Oggetto: [ID_VIP: 5240] Progetto per realizzazione di un impianto eolico composto da 10 aerogeneratori per una potenza complessiva di 48 MW poi ridotto, con modifiche progettuali in fase istruttoria, a **4 aerogeneratori per una potenza complessiva pari a 23,2 Mw**, da realizzarsi nel Comune di Santa Croce di Magliano (CB) e nel Comune di Rotello (CB).

Procedura: VIA PNIEC-PNRR ex dell'art. 23 del D.Lgs 152/2006.

Proponente: società Wind Energy Santa Croce S.r.l.

Parere tecnico istruttorio della Soprintendenza Speciale per il PNRR.

Fig. 1 Impianti eolici in corso di autorizzazione (bandierine colorate, in giallo l'impianto in oggetto), già realizzati (bandierine nere) e con VIA negativa (puntini colorati). Elaborazione Soprintendenza ABAP Molise.

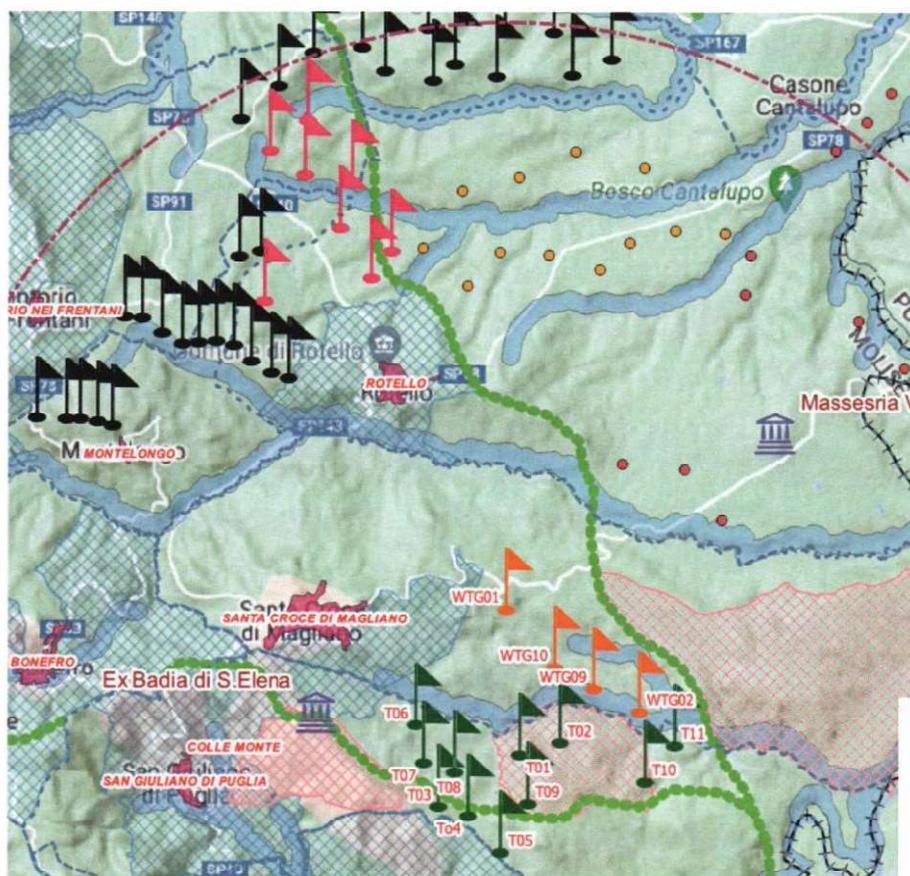
L'impianto in esame si inserisce in un contesto territoriale caratterizzato da un'alta densità di aerogeneratori esistenti ai bordi dell'area contermine. Infatti il nuovo impianto eolico si colloca a circa 5 km da un impianto eolico esistente costituito da n. 17 aerogeneratori di grande taglia installati da più di un decennio sui crinali del territorio di Montorio nei Frentani, di Montelongo e di Rotello e nei pressi di un esteso impianto eolico costituito da altri 15 aerogeneratori a sud di Ururi. Con la nuova installazione degli ulteriori 4 aerogeneratori in progetto, si verrebbe a determinare una dislocazione altamente disordinata nel contesto paesaggistico con la creazione del cosiddetto effetto "selva". Tale effetto, costituito dall'affastellamento visivo di elementi incongrui e detrattori del contesto paesaggistico, risulterebbe percepibile soprattutto lungo la rete tratturale e da tutti i punti di vista panoramici indicati dal PTPAAV. In particolare l'effetto selva si avrebbe con vista dal centro urbano di Santa Croce di Magliano. Infatti il cono ottico che si apre dalla rete tratturale, restituirebbe con la realizzazione del progetto un *continuum* di aerogeneratori che andrebbero a saturare lo spazio di visuale tra i due tratturi, generando il cumulo, seppur potenziale, con l'impianto della Società Olden Renewables (ID VIP 7310) in corso di valutazione.

Infine è da tener presente che nella zona sono stati presentati, per la valutazione di impatto ambientale, altre proposte di impianti eolici, in particolare quelli proposti dalla Soc. Wind Energy Rotello (ID_VIP 4807) con 12 aerogeneratori e dalla Soc. IVC Power (ID_VIP 5142) con 10 aerogeneratori, a distanza di circa 5 km dall'area in esame.

Per il primo impianto la **Presidenza del Consiglio dei Ministri in data 28/07/2022 ha deliberato giudizio negativo di compatibilità ambientale** in considerazione del fatto che tutta l'area è sottoposta a tutela paesaggistica, anche per il secondo intervento, della Soc. IVC, il **Ministero della Transizione Ecologica, di concerto con il Ministero della Cultura, in data 26.05.2022, ha espresso giudizio di compatibilità ambientale negativo.**
